Bebauungsplanverfahren „Beiertheimer Feld 2. Abschnitt, Änderung südlich Weinbrennerplatz“, Karlsruhe – Südweststadt

Beteiligung der Behörden nach § 4 Abs. 2 BauGB vom 23.3. bis 26.4.2021

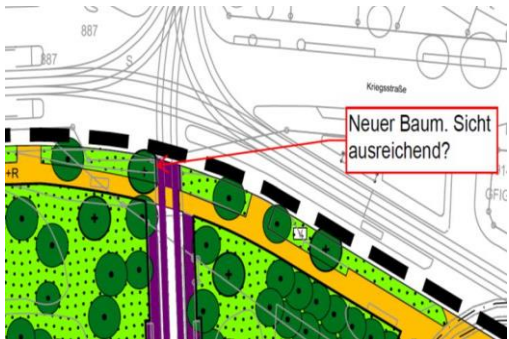
Gas- und Wasserversorgung	
<p>Wir stimmen der geplanten Maßnahme unter Einhaltung der folgenden Auflagen zu. Dem Bebauungsplanentwurf kann mit Ausnahme geplanter Baumpflanzungen sowie einer erforderlichen Änderung eines Leitungsrechts grundsätzlich zugestimmt werden (vgl. nachfolgenden Planausschnitt):</p> <p>Nr. 5: Baum ist in Nähe der Gas- u. Wasseranschlussleitungen des Seniorenheims geplant.</p> <p>Nr. 6: Baum ist in Nähe einer Gashochdruckleitung geplant.</p> <p>Nr. 7: Die Bäume sind in Nähe einer wichtigen Gasniederdruckleitung (Ausgangsleitung aus Gasdruckregelanlage) geplant.</p> <p>Nr. 8: Baum ist in Nähe einer Gashochdruckleitung geplant.</p> <p>Nr. 9: Das Leitungsrecht muss an die Bestandsleitungen angepasst werden; diese verlaufen insbesondere im Südosten deutlich</p>

Rückmeldungen	Stellungnahme Stadtplanungsamt
<p>stärker über die Privatgrundstücke.</p> <p>Es wird um Vorlage des B-Plan-Entwurfs mit im gleichen Plan integriertem Leitungsbestand gebeten. Idealerweise wird um jeden geplanten Baum im genannten Bereich ein Kreis mit dem Radius von 2,50 m gezogen, um sofort potentielle Konflikte mit Bestandsleitungen erkennen zu können. Anschließend sind die Konflikte zwischen Bäumen und Leitungen gemeinsam zu lösen. Auf die Regelungen des Konzessionsvertrags wird verwiesen. Bis dahin kann den oben genannten Bäumen nicht zugestimmt werden.</p>

<p><u>Prüfergebnis GBA 23.4.2021:</u> wir würden gern die Konflikte mit den Baumpflanzungen und den Leitungen mit Ihnen lösen. Dafür haben wir folgende Anpassungen in den Plänen vorgenommen: Konflikt 1: Wir haben den geplante Baumpflanzung verschoben, so dass die 2,5m zur 110kV-Leitung eingehalten werden. Konflikt 2:</p>	<p><u>Antwort SwK Gas-Wasser 26.4.2021:</u> Herzlichen Dank für die Überarbeitung. Ich gehe davon aus, dass in Ihrer Planbenennung jeweils der Maßstab enthalten ist. Unter dieser Voraussetzung sind meine Bedenken ausgeräumt.</p>

Rückmeldungen	Stellungnahme Stadtplanungsamt
<p>Wir haben die geplante Baumpflanzung verschoben, so dass 2,50m zum 1kV-Hausanschlusskabel eingehalten werden.</p> <p>Konflikt 3: Wir haben die geplante Baumpflanzung nach Osten verschieben, so dass 2,50m Abstand zur Wasserleitung eingehalten werden.</p> <p>Konflikt 4: Hier verweisen Sie auf die Möglichkeit hin, die Baumpflanzungen mit Hilfe von Wurzelbarrieren realisieren zu können. Der Pflanzstreifen ist im Durchschnitt 2,90 m breit, das bedeutet mit den Baumpflanzungen könnten wir maximal 1,60 m von der Leitung wegkommen. Sehen Sie hier die Möglichkeit, den Abstand so weit zu unterschreiten, wenn wir eine Wurzelbarriere einbringen. Im Bereich der 6 südlichen Baumpflanzungen liegt keine 1kV-Kabeltrasse mehr. Hier dürfte nichts gegen die Baumpflanzungen sprechen.</p> <p>Konflikt 5: Wir haben den Gas- und Wasseranschluss vom Seniorenheim unter die Planung gelegt. Nach unserer Messung sind die Abstände zwischen Baumpflanzung und Leitungen ausreichend. Können Sie nochmal schauen?</p> <p>Konflikt 6: Wir haben die geplante Baumpflanzung entfernt, auch weil es noch einen zusätzlichen Konflikt mit einer Wasserleitung gibt. Wir hoffen, dass man im Zuge der Straßenneuplanung auch den ein oder anderen Leitungsverlauf optimieren und doch noch einen Baum pflanzen kann, auch wenn er jetzt nicht festgesetzt werden kann.</p> <p>Konflikt 7: Wir haben die geplanten Baumpflanzungen Richtung Gebäude verschoben, so dass der Abstand zur Gasniederdruckleitung eingehalten werden kann. Aufgrund der Nähe zum Gebäude müssen dann halt Säulenformen gepflanzt werden.</p> <p>Konflikt 8: Wir haben die geplante Baumpflanzung hinter die optionale Erweiterungsfläche für</p>	<p><u>Antwort Abteilung Strom vom 27.4.2021:</u> Danke für die Anpassungen und für Ihre Rückmeldung. Zum Konflikt 4: In der betroffenen Kabeltrasse liegen Kunststoff-Kabelsysteme, die erst einige Jahre alt sind. Diese Kabel sind relativ unempfindlich. Bei einem Abstand von ca. 1,6m und Wurzelbarrieren können die Baumstandorte daher aus unserer Sicht realisiert werden.</p>
